Ekspertyza

Ocena wpływu przebudowy sieci kanalizacji deszczowej w rejonie dworca kolejowego w Sokółce w ramach planowanej inwestycji związanej z „*Budową Gminnego Centrum Przesiadkowego w Sokółce*” oraz wchodzącej w zakres w/w przedsięwzięcia przebudowy ul. Kolejowej na odcinku od skrzyżowania ul. Kolejowej z ul. 11-go Listopada do skrzyżowania ul. Kolejowej z ul. kard. S. Wyszyńskiego .

AquaRD Sp. z o.o.
Ul. Złota 61/100
00-819 Warszawa

Data wydania 15.03.2024

Rysunek 10: Poziom maksymalny wody w projektowanym zbiorniku.

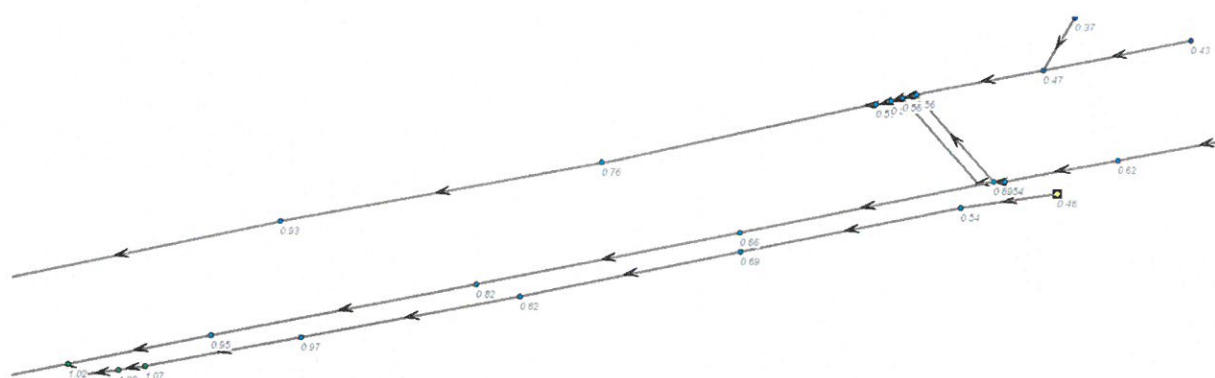
Rozwiązanie zaproponowane w koncepcji Fabryki Projektu bez wątpienia odciąży istniejący kanał DN 1.40m w ulicy Kolejowej. Jednak nie zapewni w sposób zadowalający poprawy pracy sieci w tym rejonie miasta. Projektowany zbiornik retencyjny z uwagi na niewielkie dławienie przepływu na wylocie do projektowanego by-pasu oraz niekorzystne rozwiązania wysokościowe będzie odznaczać się niewielką sprawnością. Spadki te spowodują, że w momencie największego jego wypełnienia na wylocie, napężenie będzie osiągać strop kanału. Natomiast na drugim skrajnym końcu nie osiągnie ono nawet 50% jego wysokości.

Rysunek 12: Profil podłużny proj. KD 1.00m na odcinku od wylotu do połączenia z wylotem z proj. zbiornika retencyjnego. Wyraźnie zaznaczona linia spiętrzenia wód

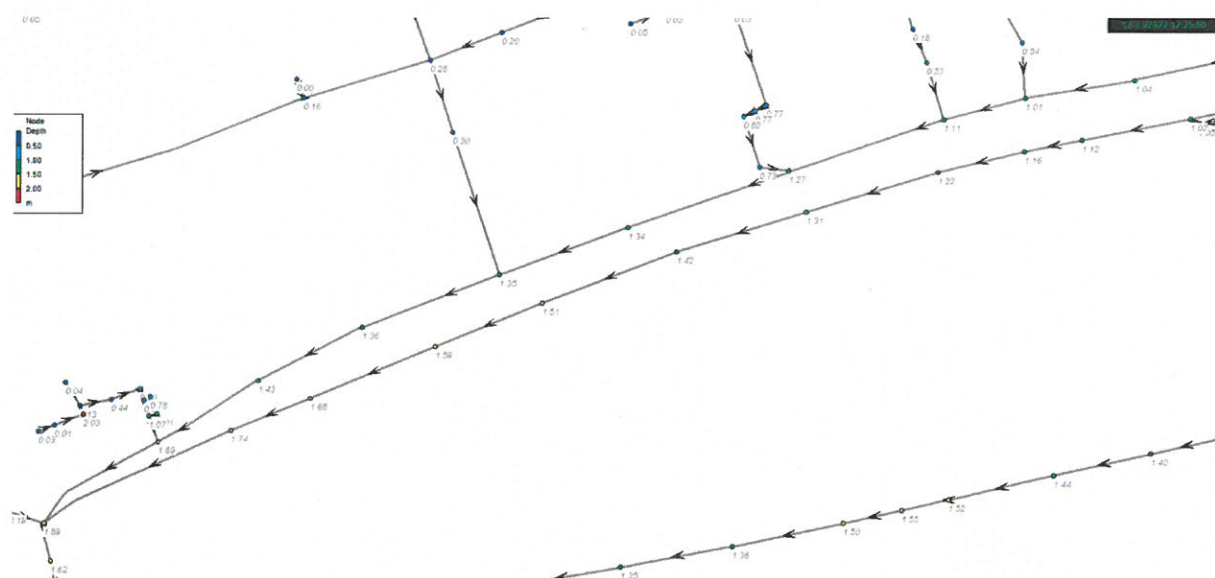
Na istniejącym kanale poprawa parametrów przepływu na skutek wybudowania dodatkowego kanału DN 1.00m będzie zachodzić tylko na odcinku od posesji 79 do posesji 29 tj. na długości ok. 520m. Na dalszym odcinku będzie występować praca pod ciśnieniem wahająca się w przedziale 1.43-1.89m. Poprawa pracy istniejącego kanału odbędzie kosztem projektowanego kanału DN 1.00m, z racji na jego większe zagłębienie względem istniejącego kanału. Począwszy od wylotu z proj. zbiornika retencyjnego aż do jego ujścia do rowu otwartego tj. na długości ok. 530m będzie występować praca pod ciśnieniem. Największa jego wartość wyniesie podobnie jak na istniejącym kanale na wylocie 1.89m (wspólny węzeł obliczeniowy) dalej kolejno licząc w górę kanału na poszczególnych studniach poziom zwierciadła dynamicznego wody będzie wynosić: 1.74, 1.68, 1.59, 1.51, 1.42, 1.31, 1.22, 1.16, 1.12 i w węźle połączeniowym na wylocie ze zbiornika osiągnie wartość 1.02 metra.

Rysunek 14: Proponowany schemat połączeniowy na wylocie ze zbiornika. Między węzłami W_2117 a W_2120 przelew nadmiarowy.

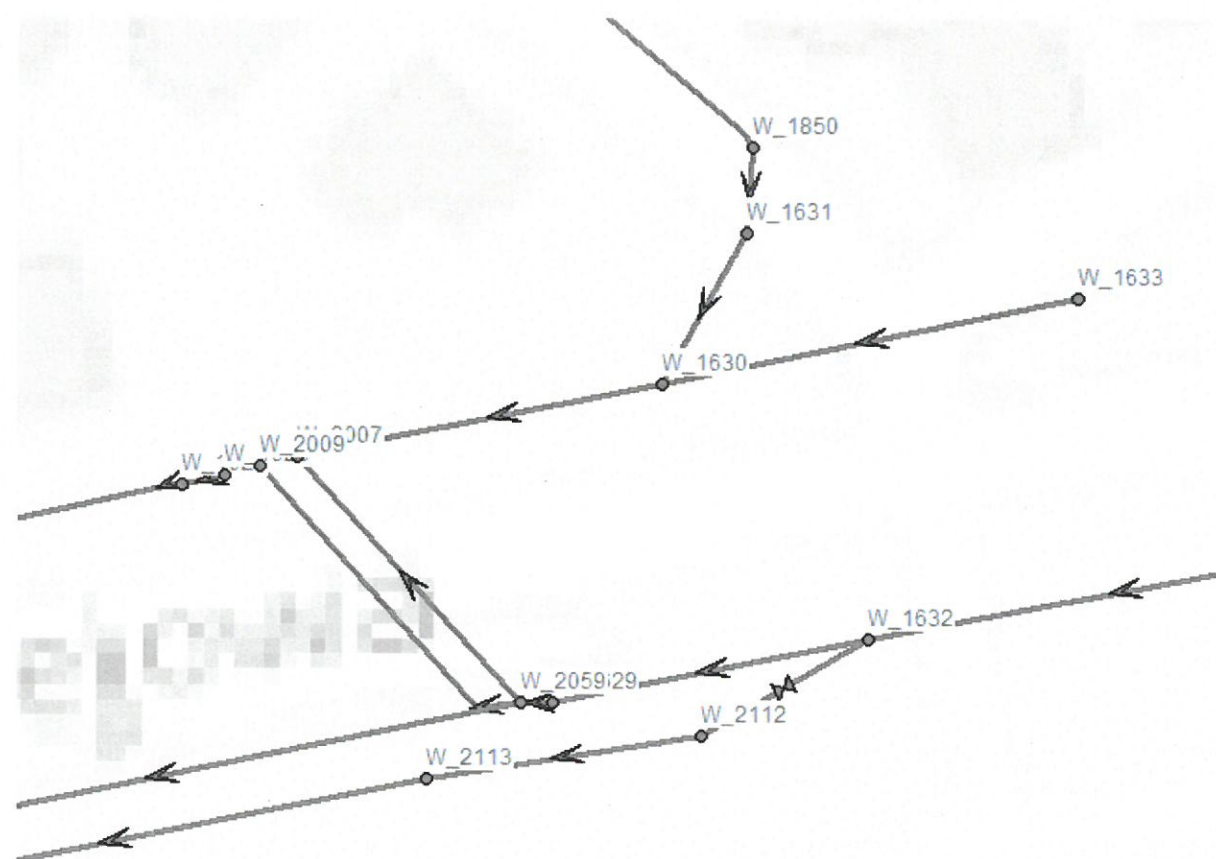
- b. Wywołać dodatkowe dławienie na wylocie ze zbiornika (węzeł W_2117) w postaci regulatora przepływów dla $q_{\max}=0,1\text{ m}^3/\text{s}$. W celu uniknięcia pracy pod ciśnieniem wykonać przelew wód nadmiarowych powyżej stropu projektowanego kanału. Jak na Rysunku nr 15

Rysunek 15: Lokalizacja proponowanego przelewu na zasilaniu zbiornika.

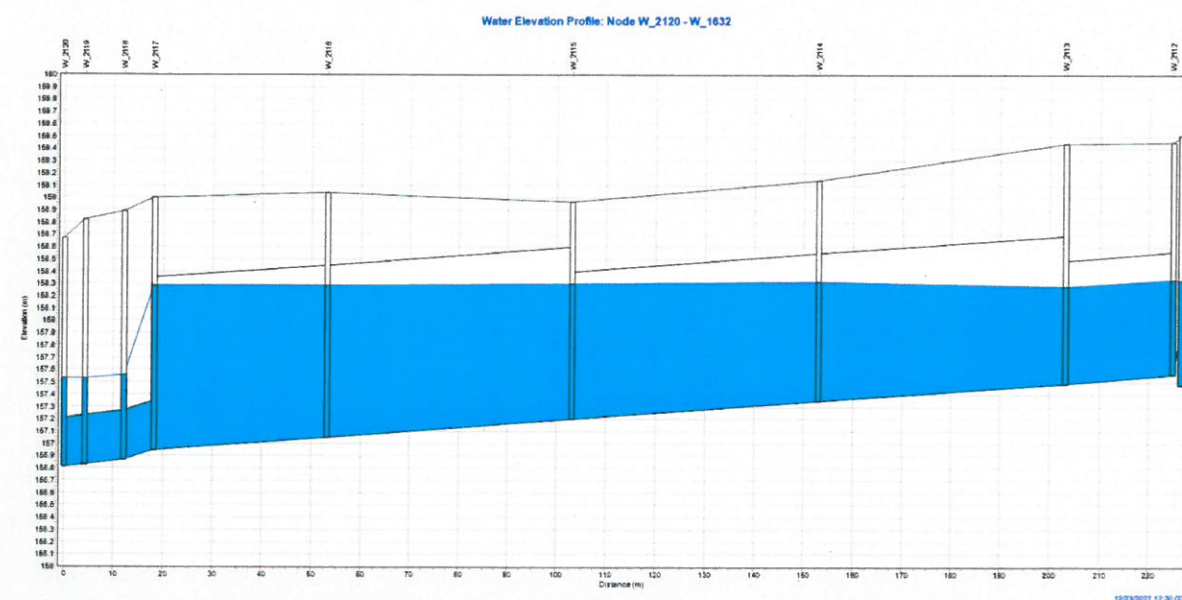
1. W celu lepszego wykorzystania pracy projektowanego zbiornika retencyjnego założono:
 - a. Dodatkowe jego zasilanie z istniejącego kanału deszczowego DN 1.40m na wysokości ulicy 11 Listopada (między węzłami W_1632 a W_2113). W tym celu należy na istniejącym kanale nabudować przelew nadmiarowy o wyniesieniu krawędzi nad dnem istniejącego kanału 0.40m . Długość krawędzi przelewowej $L_p=1.50m$. Jak na Rysunku nr 15.

Rysunek 16: Profil podłużny po osi projektowanego zbiornika z wprowadzonymi modyfikacjami.

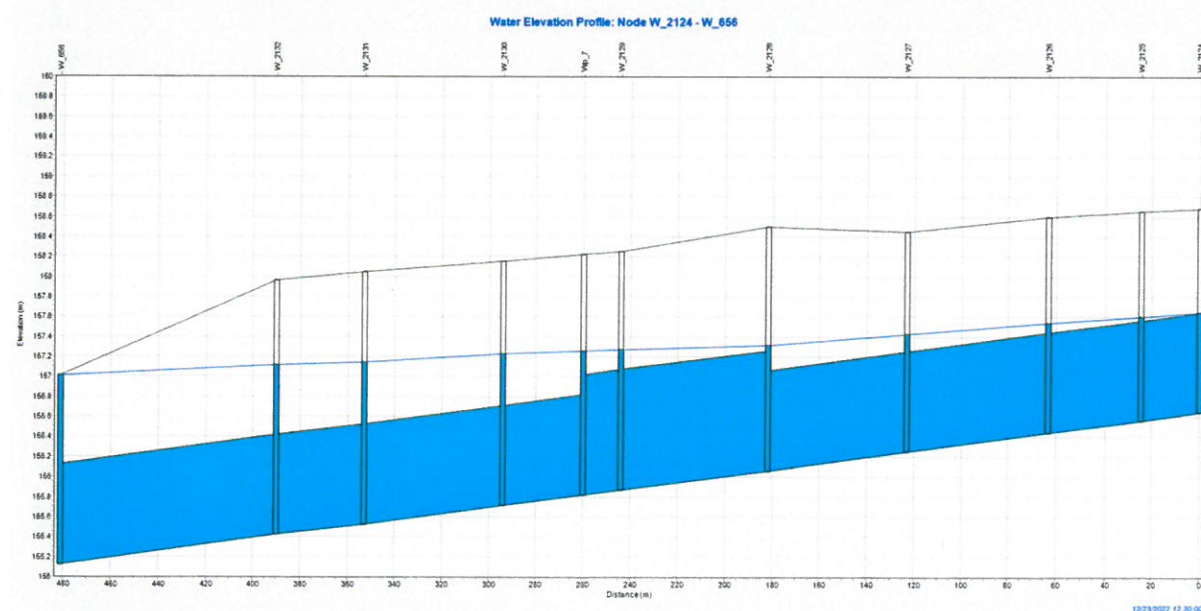
- c. Zmienić średnicę rur na (licząc od wylotu): 2 odcinki o średnicy DN 1.40m (między studniami z projektu A - Sr3), 2 odcinki o średnicy DN 1.20m (między studniami z projektu: Sr3 – Sr1), ostatni odcinek pozostaje bez zmian DN 1.00m (odcinek między studniami z projektu Sr1 – B). Jak na Rysunku nr 16.

Rysunek 17: Profil podłużny po projektowanym kanale na odcinku od wylotu do kanału otwartego do Ronda Solidarności poniżej wylotu z projektowanego zbiornika.

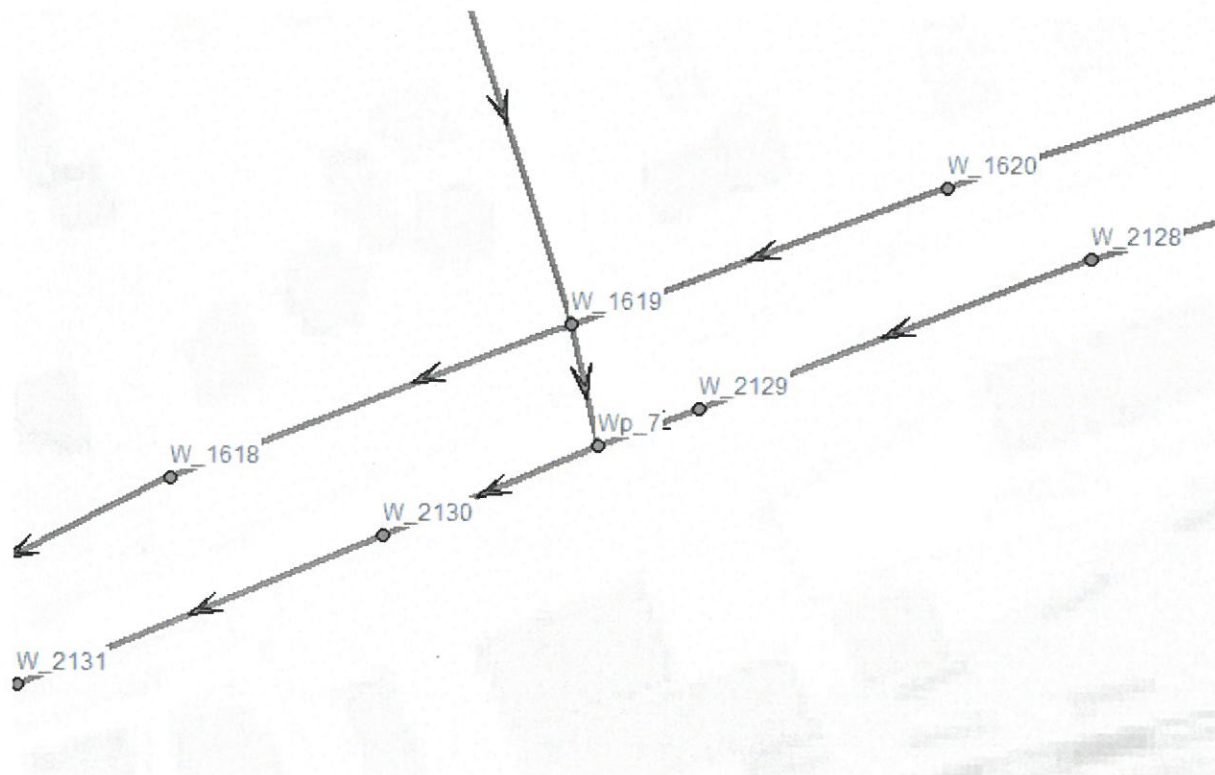
2. Dwa odcinki powyżej projektowanej studni na skrzyżowaniu ul. Kolejowej z ul. Bohaterów Monte Cassino (od węzła W_2128) należy wykonać z rur o średnicy DN 1.20m. Dalszy odcinek poniżej węzła Wp_7, od skrzyżowania ul. Kolejowej z ul. Bohaterów Monte Cassino do wylotu powinien zostać zdublowany do wymiaru 2 x DN 1.00m. Jak na Rysunku nr 17.
